Impianto per la produzione di energia elettrica da fonte eolica, costituito da 6 aerogeneratori della potenza complessiva di 37,2 MW, un sistema di accumulo da 25 MW e relative opere connesse in località "Rempillo" nel comune di Pitigliano (GR).

ID: Codice procedura (ID_VIP/ID_MATTM):10844

OGGETTO DELLE OSSERVAZIONI

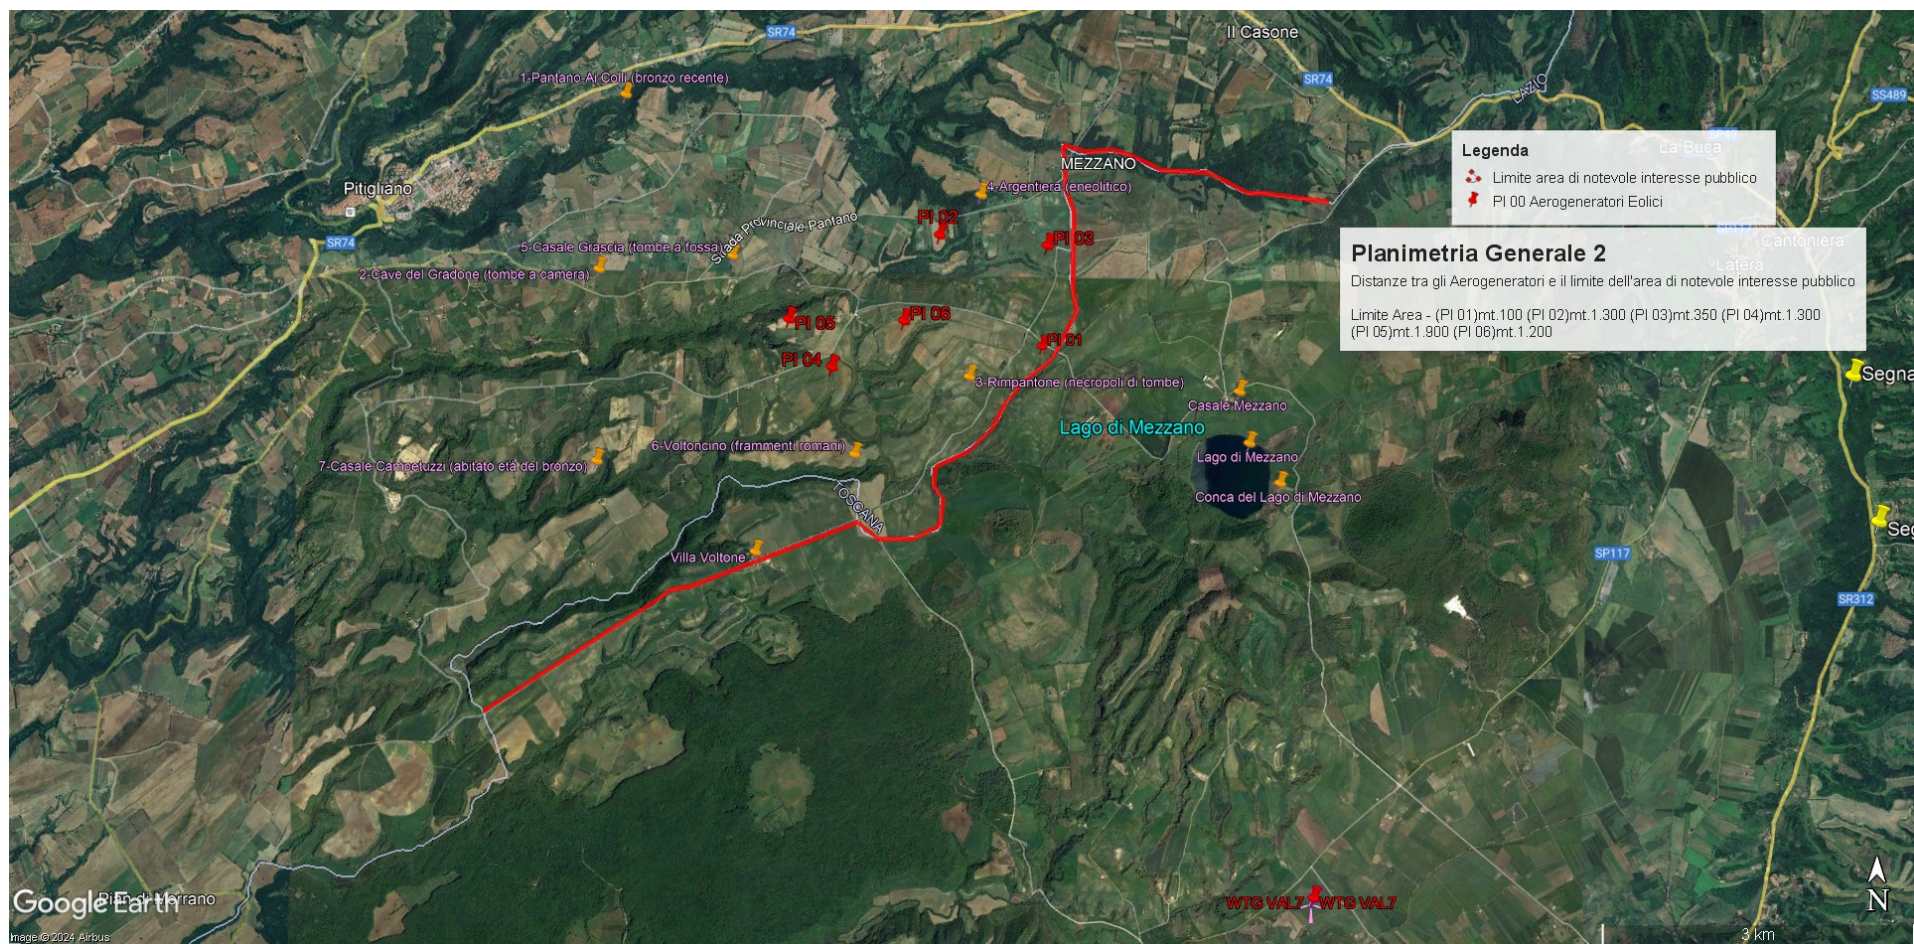
OSSERVAZIONE N. 1 : AREA dell'IMPIANTO EOLICO NON IDONEA ai sensi dell'art. 20 com. 8 lettera c quater del Decreto Legislativo n. 199/2021 e ss.mm.ii.

In sintesi, visti l'art. 20 comma 8 lettera c) quater del D.Lgs n 199/2021 e le Linee guida nazionali appena citate, considerato l'enorme impatto dell'impianto eolico industriale denominato "Rempillo" sulla zona paesaggistica di notevole interesse pubblico ben individuata nelle immagini n.1 e n. 2 e sui Beni Culturali evidenziati nell' immagine n. 3 dell'Allegato alle presenti Osservazioni, per la collocazione delle pale P04 e P05 direttamente all'interno del perimetro di un'area archeologica e per gli impatti anche sull'area intermedia e vasta dei pregiati territori laziali della Tuscia settentrionale e in particolare di quelli del pitiglianese ricco di emergenze agricole, naturalistiche, storiche e archeologiche del periodo etrusco ma non solo, si chiede che venga negata l'autorizzazione all' insediamento dell'impianto eolico denominato "Rempillo".

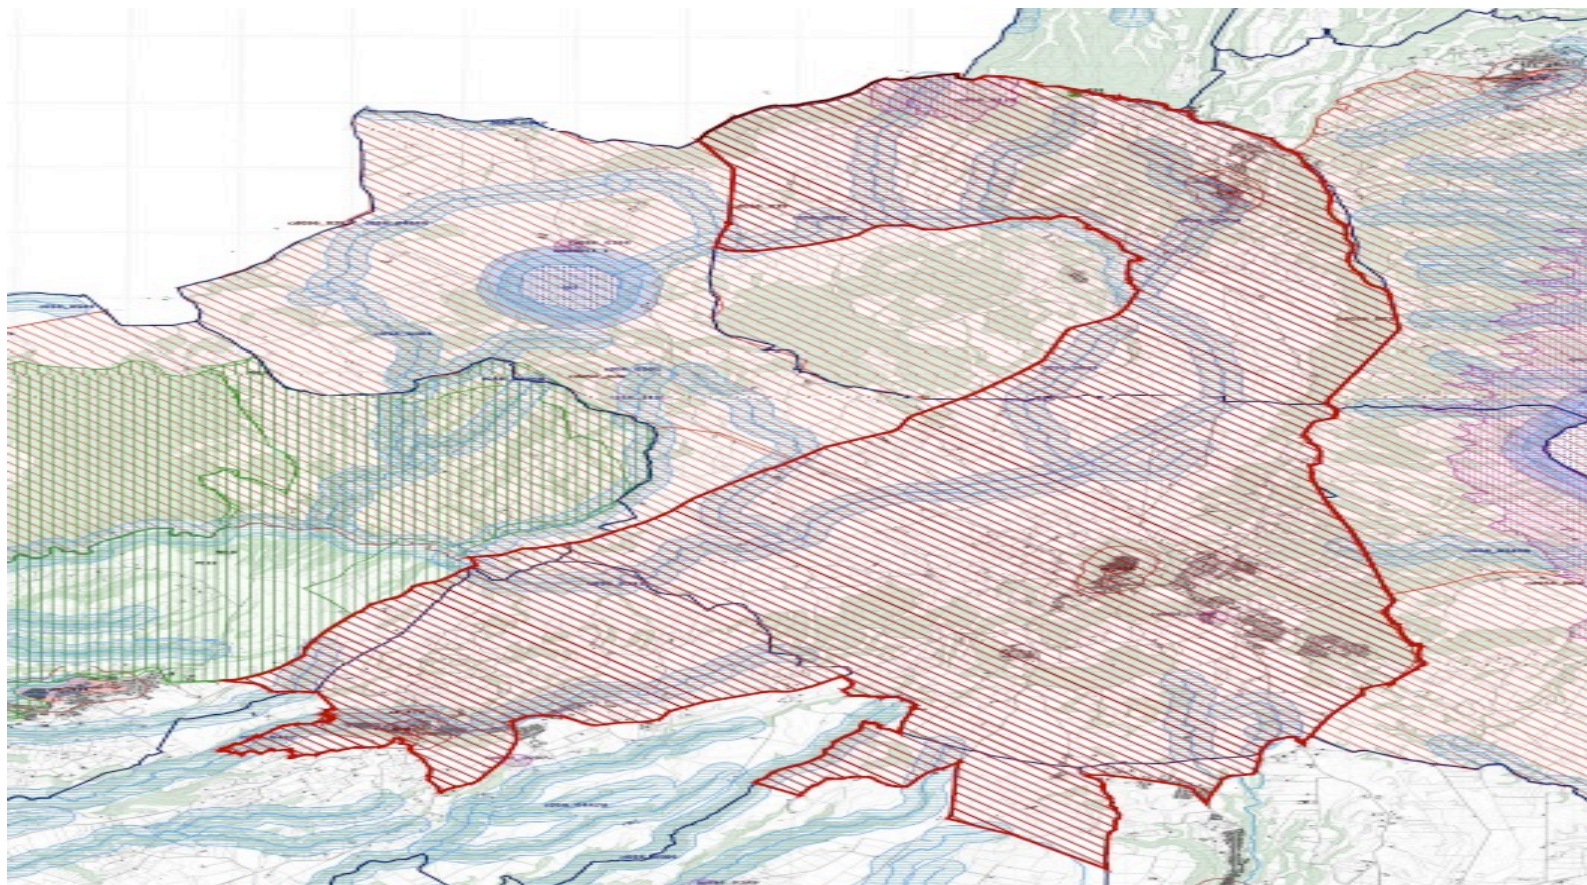
Alla luce del combinato disposto dal "vincolo sul patrimonio paesaggistico (artt. 136 e ss. e 142 del decreto legislativo n. 42/2004 e ss.mm.ii.) e sui beni culturali" (artt. 10 e ss. del decreto legislativo n. 42/2004 e ss.mm.ii.) e dal comma 8 lettera c-quarter del D.Lgs 191/2021 e ss.mm.ii si evince che, ad oggi, le aree in cui sono previsti gli insediamenti dei sei aereogeneratori dell'impianto eolico denominato "Rempillo" non sono idonee perché ricadono tutte all'interno della fascia di rispetto dei **beni paesaggistici di notevole interesse pubblico denominati "Conca del Lago di Mezzano e territorio circostante" (D.M. 22.05.1976)** comprendente anche il **vincolo "Selva del Lamone" (D.M. 22.05.1984)** tutelati **dall'art. 136 del Codice del Beni Culturali e del Paesaggio** e in particolare un aerogeneratori (P01) è a 100 metri dal primo vincolo citato e gli altri cinque compresi in una distanza massima tra 1 km e 2 km (vedi immagine n. 1 dell'ALLEGATO). Nella fascia di rispetto dei 3 km anche la porzione di vincolo rappresentato dalla Selva del Lamone che gode di altre importanti tutele in quanto Riserva Naturale regionale (L. 394/91 e L.R. 29/97), Zona di Protezione speciale (ZPS) insieme ai Monti di Castro collegati tra loro da una Zona di Conservazione Speciale (ZSC), il sistema fluviale Fiume Fiora-Olpetta. La Selva del Lamone oltre il vincolo paesaggistico di notevole interesse pubblico che la rende area non idonea all'installazione degli impianti FER anche nelle sue fasce di rispetto dei 3 km, gode di un'altra tutela che ne rivela l'importanza di area di importanza internazionale per l'avifauna IBA (012) che viene collegata all'altra IBA (099) Lago di Bolsena attraverso la ZPS Caldera di Latera e la ZSC Lago di Mezzano che insieme sono compresi nel vincolo paesaggistico " Conca Lago di Mezzano..." e verranno uniti dal nuovo vincolo paesaggistico "*Ambito paesaggistico, geologico e geomorfologico dell'orlo della caldera di Latera e delle sue pendici interessate dai centri eruttivi periferici*" (si veda a riguardo la proposta pubblicata sul sito del MIC in data 09/08/2023 e l'immagine n. 2 dell' ALLEGATO) all'area di notevole interesse pubblico " Conca del lago di Bolsena" (D.M. 24.10.1960). Praticamente una vasta zona che per interesse paesaggistico e naturalistico oltre che storico, archeologico e identitario rappresenta un unicum nel panorama nazionale.

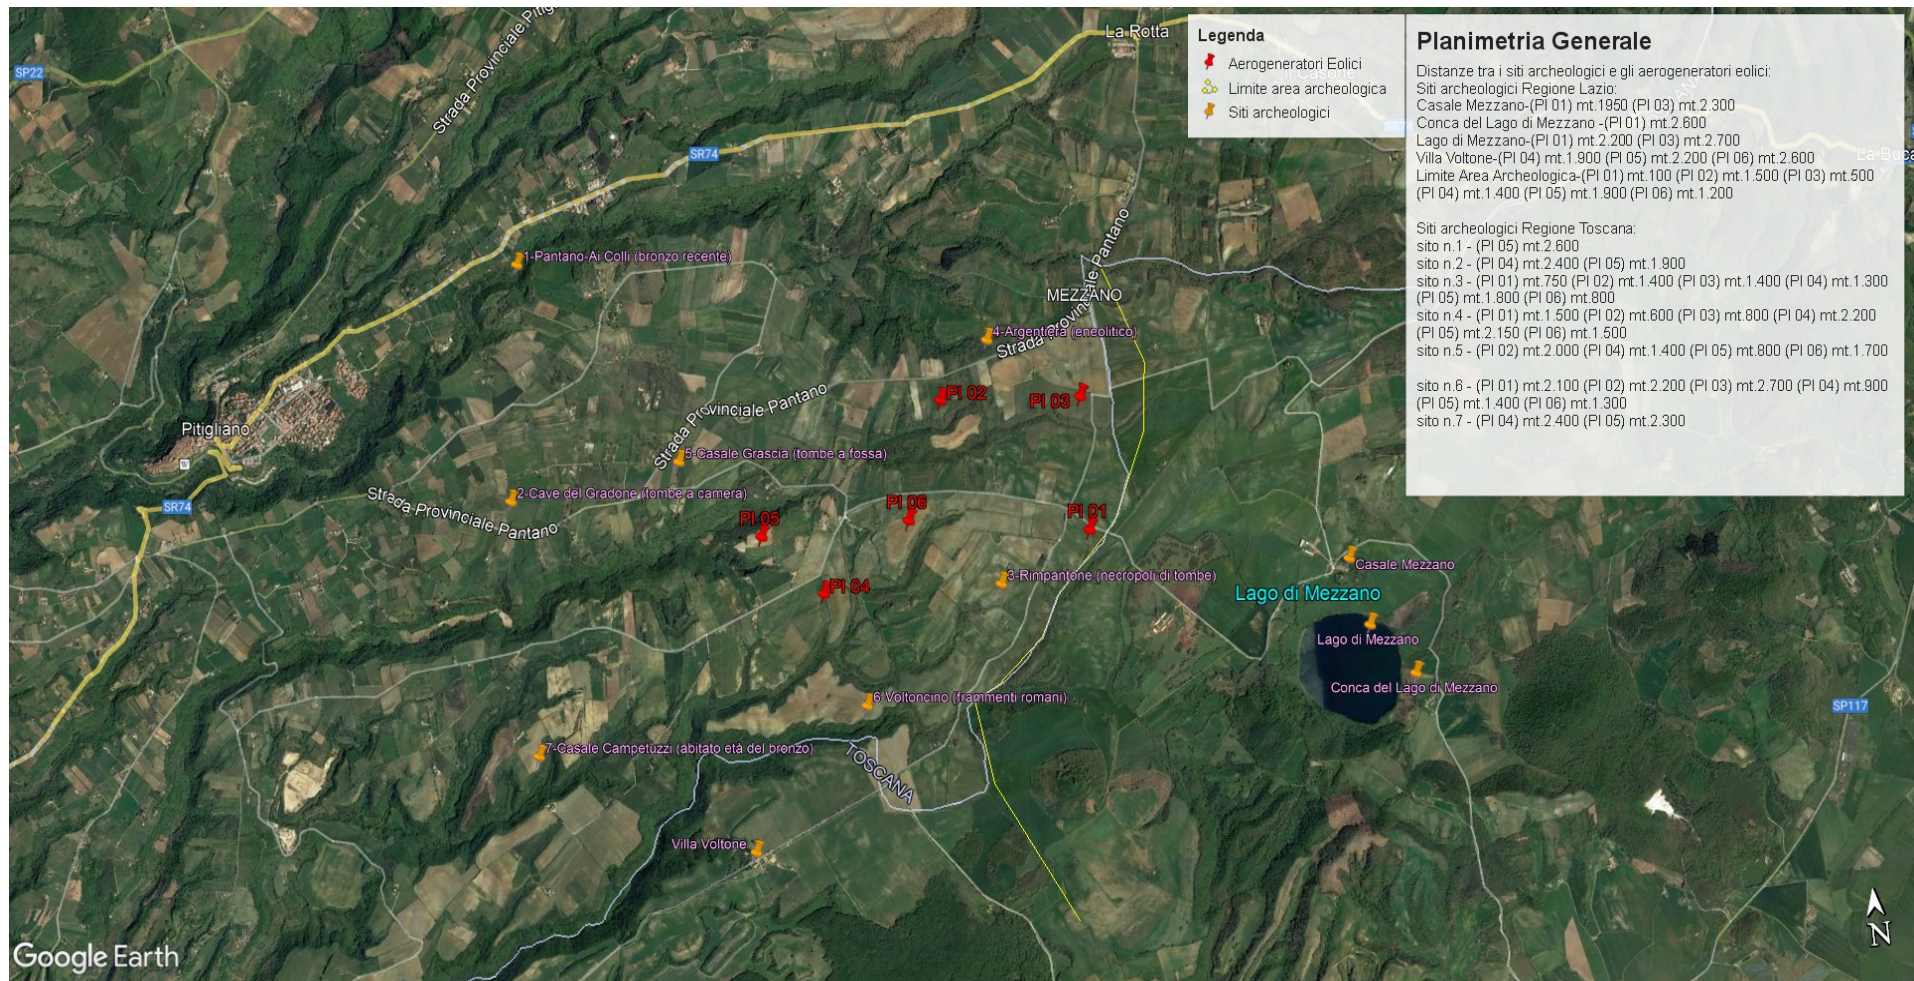
Inoltre, la zona in cui insisterebbe l'impianto eolico industriale Rempillo è compresa nelle fasce di rispetto di 3 km di diversi beni archeologici tutelati dalla parte II del Codice dei Beni Culturali (vedi Allegato, immagine n. 3). Inoltre le pale P04 e P05 ricadono all'interno di un'area archeologica che la Proponente vorrebbe cancellare per il semplice fatto che non è riportata nel documento regionale ma nel documento provinciale come meglio dettagliato nell'Osservazione n. 5. Alla luce di quanto documentato appare chiaro quindi che la collocazione dell'impianto non ha tenuto conto alcuno dei

- h) Le zone di interesse archeologico evidenziate nell'immagine n. 3 a cui si aggiungono anche l'importante abitato protostorico di Sorgenti della Nova e Ruder del Castello altomedioevale che si trovano a circa 4 km dalle aree in cui è stato progettato l'impianto eolico industriale. Poco più lontano i resti del castello medioevale "Morrone". Nell'area vasta le preziose necropoli eneolitiche (Poggi Alti) ed etrusche di Pitigliano, Sovana e Sorano.

Immagine n. 4 Situazione di saturazione da impianti FER nella provincia di Viterbo. Non sono riportati gli impianti fotovoltaici e agrivoltaici che hanno inciso per buona parte nel cumulo di impianti FER per superare già nel 2023 gli obiettivi del PNIEC assegnati alla Regione Lazio per il 20230.

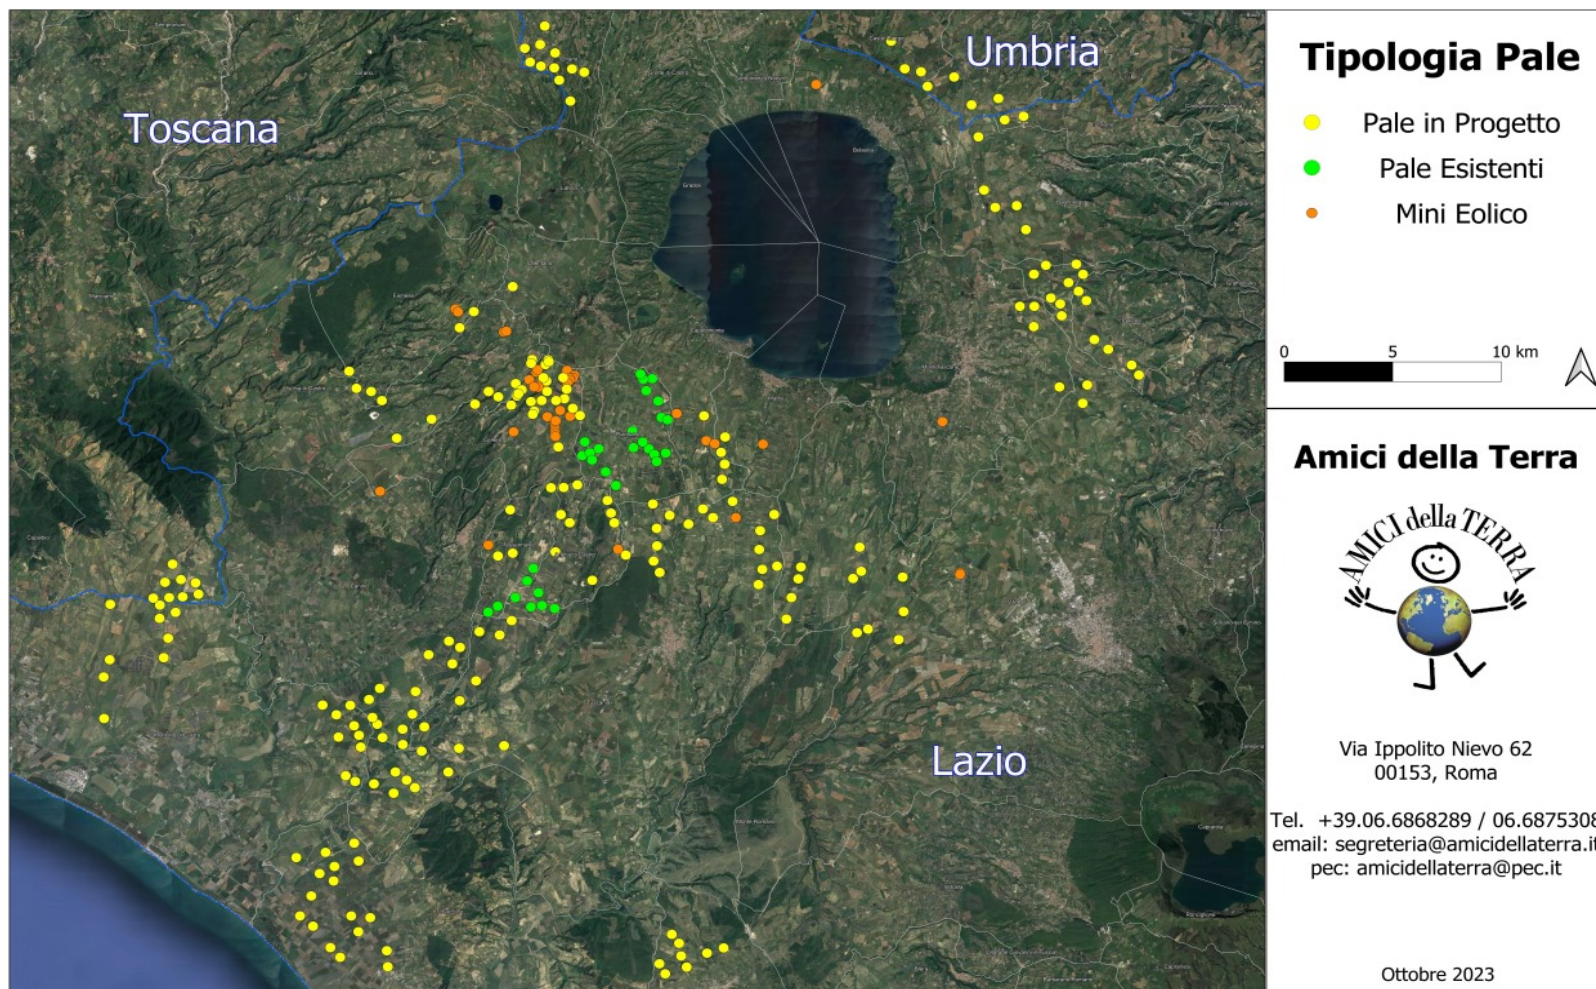
Quindi anche la Regione come Ente deputato dalla normativa nazionale a legiferare sulle aree idonee e non idonee si è espressa riguardo al fatto che abbia assolto ai doveri e alle quote stabilite dal PNIEC e in ambito regionale la provincia di Viterbo è stata quella con il più alto tasso di impianti FER tra tutte e quindi ormai satura ed il cumulo degli impianti FER installati, autorizzati e in progetto rappresenta una elevata criticità per la sostenibilità ambientale di ulteriori eventuali iniziative. L'impianto eolico “ Rempillo” pur essendo “esterno al confine provinciale e regionale ma nelle sue immediate vicinanze (a soli 100 metri i primi due aerogeneratori) oltre ad impattare sul territorio e sulle economie di tre Comuni del Lazio (Farnese, Valentano e Latera) si trova nelle fasce di rispetto dei Beni di notevole interesse pubblico come si è evidenziate nelle Osservazioni nn. 1 e 2 e crea anche degli impatti negativi anche sui beni naturalistici come verrà dettagliato nell'Osservazione n. 4. Inoltre andrebbe a sommarsi al già enorme cumulo di impianti eolici e fotovoltaici e geotermici che già creano una elevata criticità ambientale nella provincia di Viterbo e interferiscono anche con il territorio toscano come si può vedere dalle immagini nn. 4 e 5 dell'Allegato n. 1.
